リコール届出のお知らせと改修措置へのご協力をお願い

山田車体工業株式会社

リコール届出一覧表

リコール届出番号	1979	リコール開始日	平成19年11月21日
届出者の氏名又は名称	山田車体工業株式会社 代表取締役社長 山田 和典		問い合わせ先：技術課 055-966-0815
不具合の部位（部品名）	方向指示器（作動状態表示装置）		
不具合状態にあると認める構造、装置又は性能の状況及びその原因	自動車の前面または後面に備える方向指示器が故障した場合に、運転者席の作動状態表示装置が作動しない。		
改善措置の内容	対策品の電球等に交換または制御用リレーを追加取付けをする、若しくは、制御用リレーを追加取付けする。		
不具合件数	0件	事故の有無	無
発見の動機	(社)日本自動車車体工業会からの情報による。		
自動車使用者及び自動車分解整備事業者に周知させるための措置	<ul style="list-style-type: none"> ・使用者：使用者を直接訪問または、ダイレクトメールで通知する。 ・自動車分解整備事業者：日本自動車整備振興会連合会発行の機関誌「技術情報」への掲載を行う。 ・改善実施済車には、運転者席側ドア開口部のドアロックストライカー付近にNo.1979のステッカーを貼付する。

改善箇所説明図

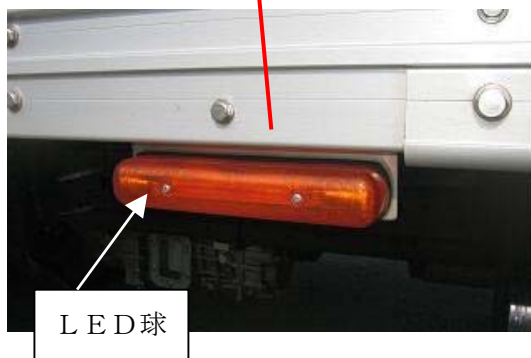
不具合発生箇所

増設した方向指示器または補助方向指示器の選定が不適切なものがある。そのため、自動車の前面又は後面に備える方向指示器が正常に作動しなくなった場合に、運転者席の作動状態表示装置の点滅回数に変化しないものがある

側面取付け

後面取付け

改善の内容

対策品の電球等に交換または制御用リレーを追加取付けをする、若しくは、制御用リレーを追加取付けする。
